Oggetto: Trasmissione documentazione integrativa richiesta da ARPAE SAC di Parma mediante PEC del 10/08/2021 con Prot. n. 125616/2021 del 10/08/2021 avente come oggetto: “Screening ns - AUTODEMOLIZIONE DANTE S.R.L. Stradello Perizzi, 11/A, Comune di PARMA, frazione SAN PANCRAZIO PARMENSE - RICHIESTA INTEGRAZIONI”.

in ””adeguamento e riorganizzazione impianto di autodemolizione e di recupero (R13 - R4) di rifiuti speciali non pericolosi”.

Tavola 1 “Carta del reticolo idrografico e della gestione dei corsi d’acqua” alla scala 1:25.000

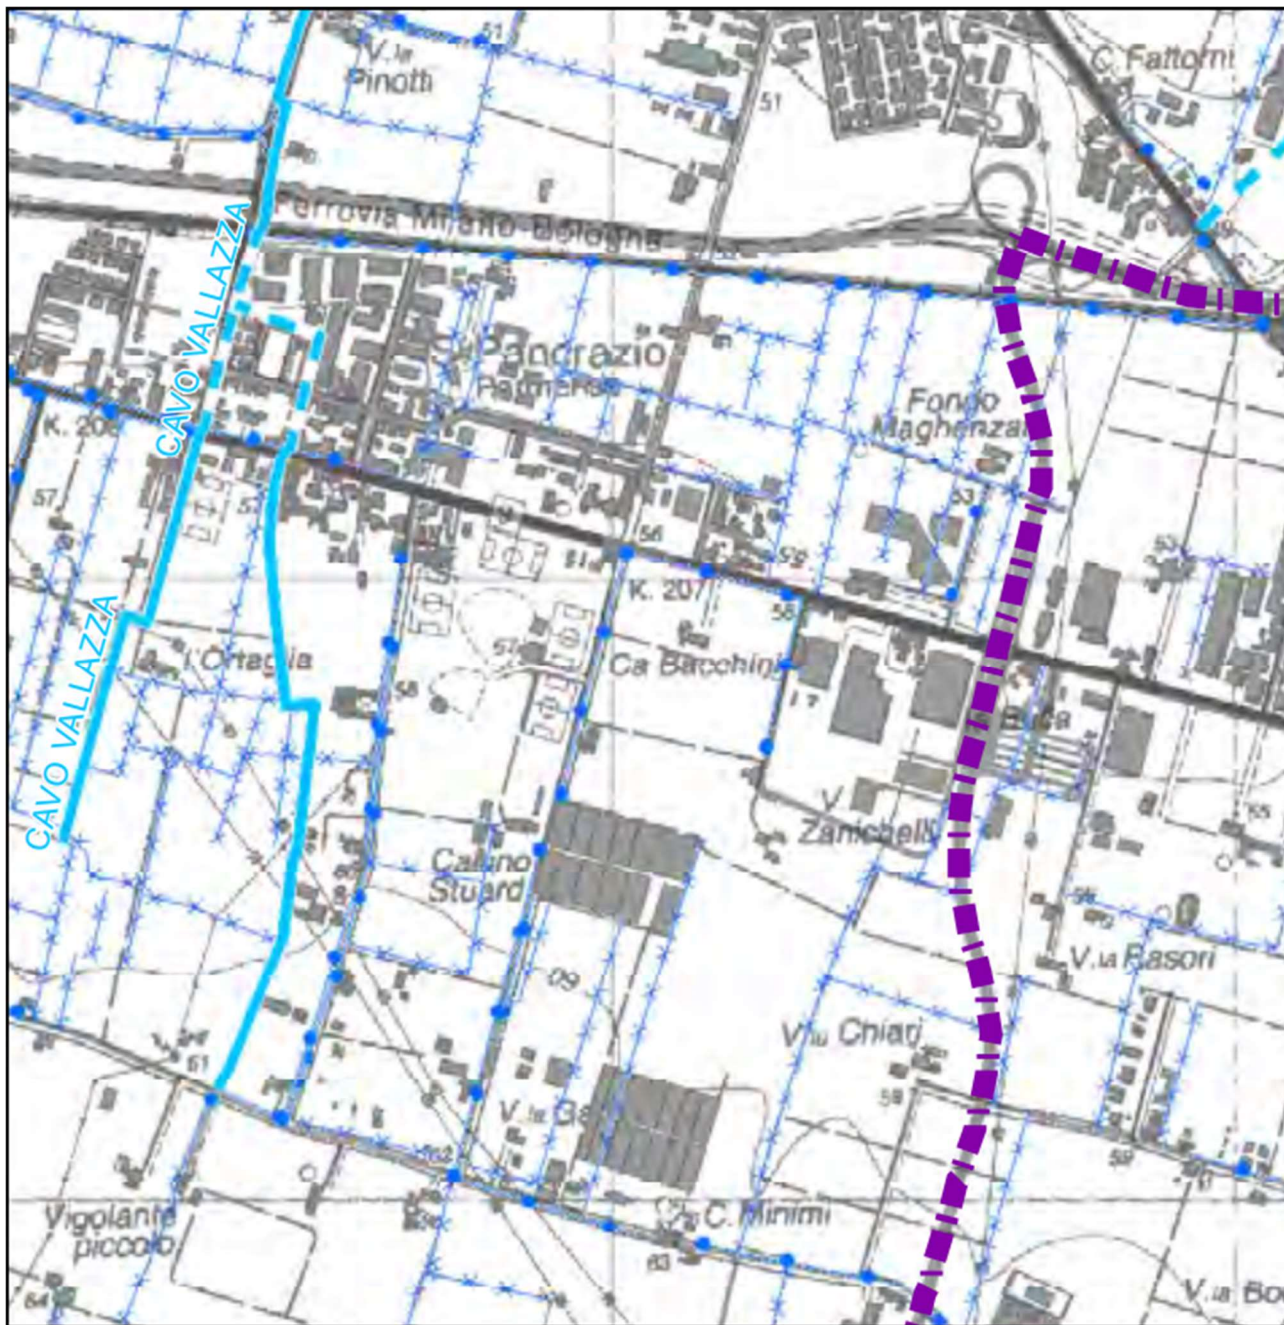
L’area in esame risulta interessata da corsi d’acqua del “reticolo secondario di Pianura” ascrivibili a canali a cielo aperto gestiti dal Consorzio Bonifica Parmense, e da corsi d’acqua del “reticolo minore” ascrivibili alla “rete canali stradali” e “rete canali particellari”.

Tavola 2 “Carta delle aree di vulnerabilità idraulica” alla scala 1:25.000

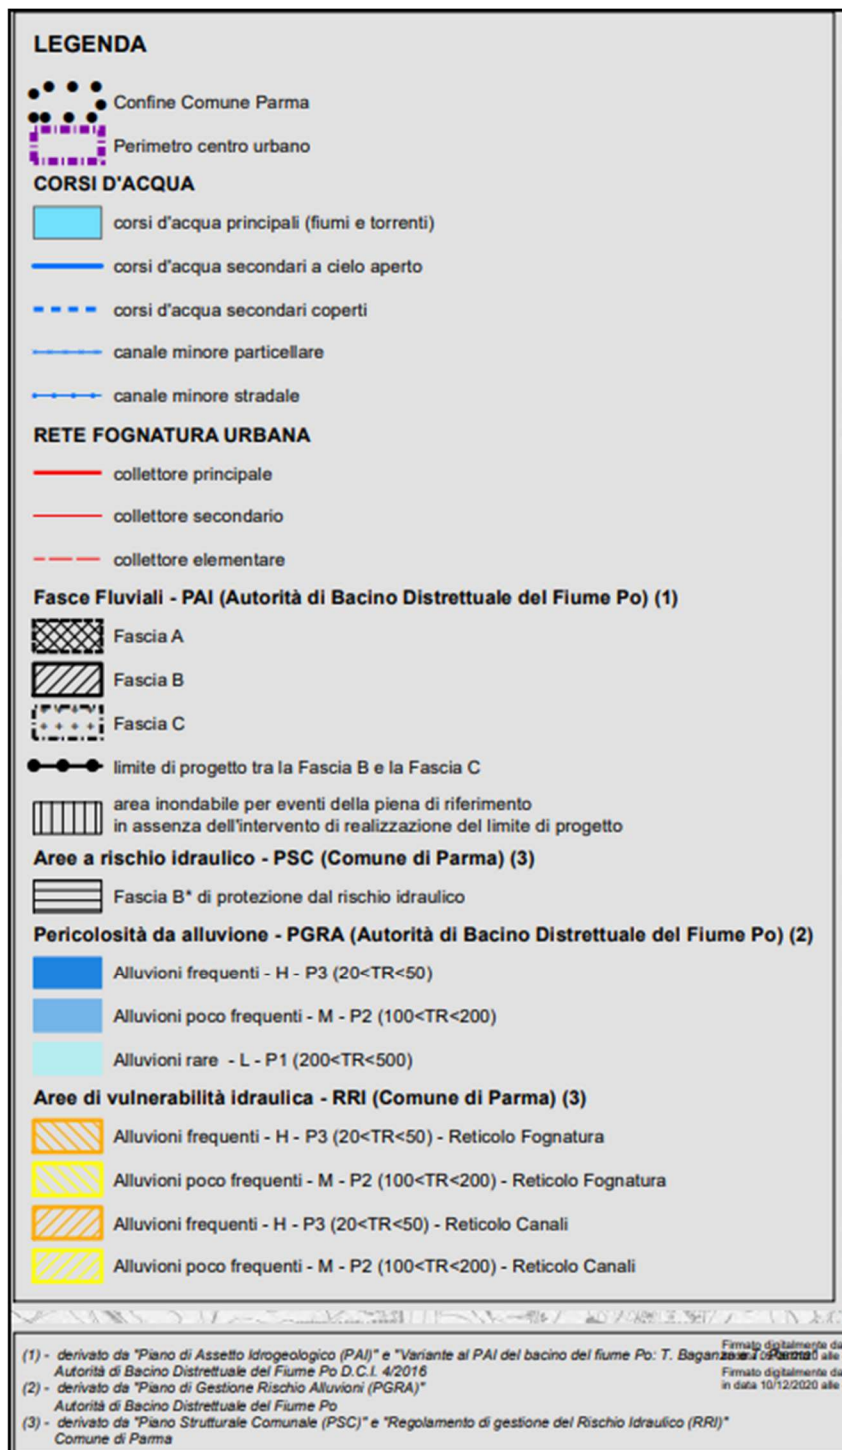
L'area in esame risulta interessata da corsi d'acqua ascrivibili a “canali minori stradali” e “canali minori particellari”, mentre non sono presenti vincoli riferibili a “fasce fluviali - PAI (Autorità di Bacino Distrettuale del Fiume Po)”, “aree a rischio idraulico - PSC (Comune di Parma)”, “pericolosità da alluvioni - PGRA (Autorità di Bacino Distrettuale del Fiume Po)”, “aree di vulnerabilità idraulica - RRI (Comune di Parma)”.
